# 山屿湖名门外立面设计方案调整批前公示

## 项目名称：山屿湖名门

建设位置：遂宁高新区西宁大道南侧、达祥路西侧

## ① 调整说明

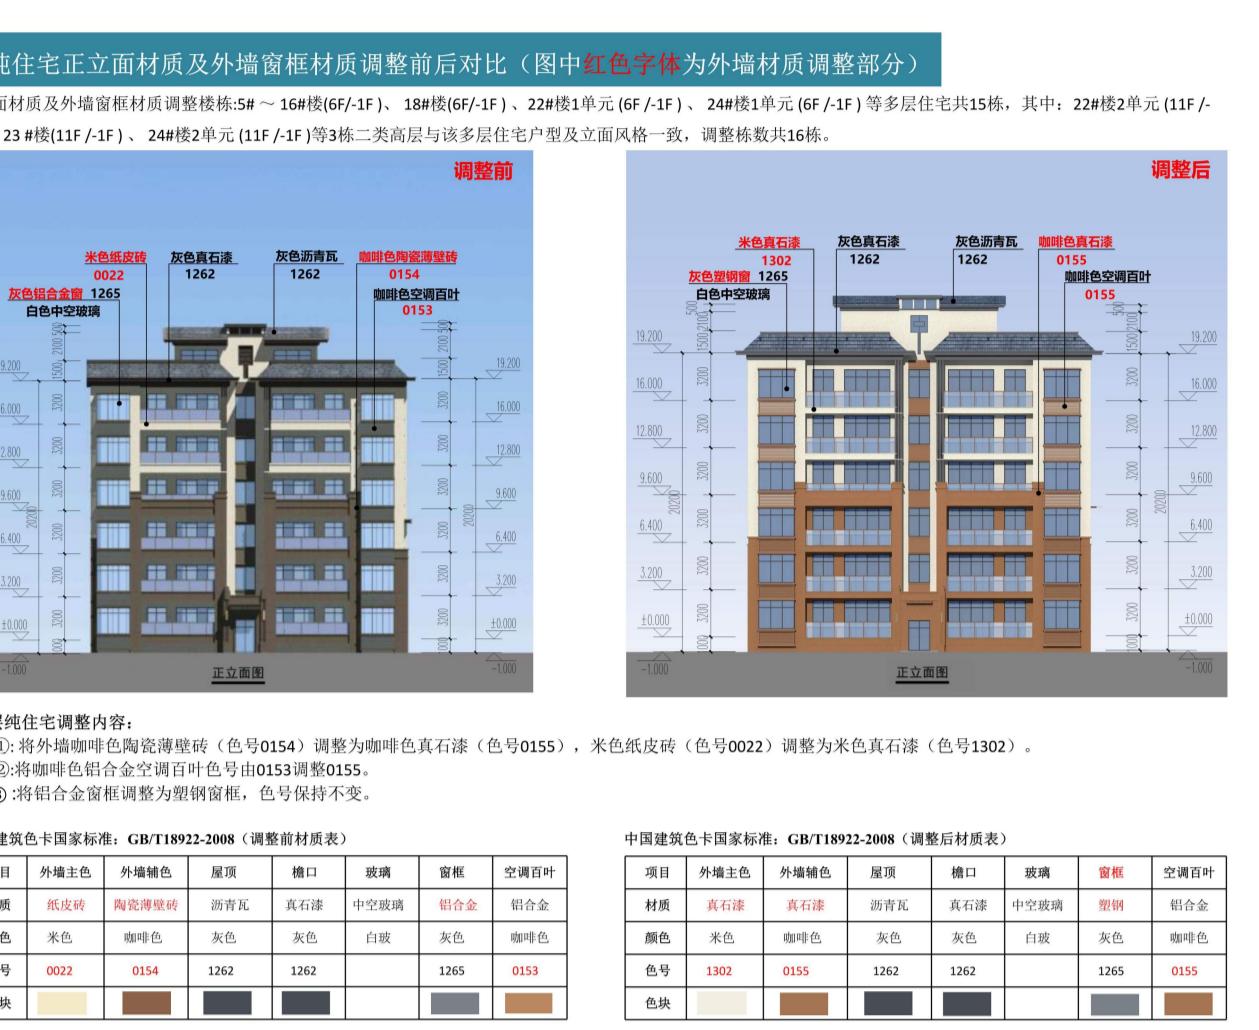
- (一) 将一层商业正立面、侧立面外墙咖啡色花岗石色号由1054调整为0155，背立面咖啡色花岗石(色号0154)调整为咖啡色真石漆(色号0155)；
  - (二) 将住宅外墙米色纸皮砖(色号0022)调整为米色真石漆(色号1302)；
  - (三) 将咖啡色铝合金空调百叶色号由0153调整0155；
  - (四) 将铝合金窗框调整为塑钢窗框，色号保持不变。

- (一) 将外墙咖啡色陶瓷薄壁砖(色号0154)调整为咖啡色真石漆(色号0155),米色纸皮砖(色号0022)调整为米色真石漆(色号1302);
  - (二) 将咖啡色铝合金空调百叶色号由0153调整0155;
  - (三) 将铝合金窗框调整为塑钢窗框 色号保持不变
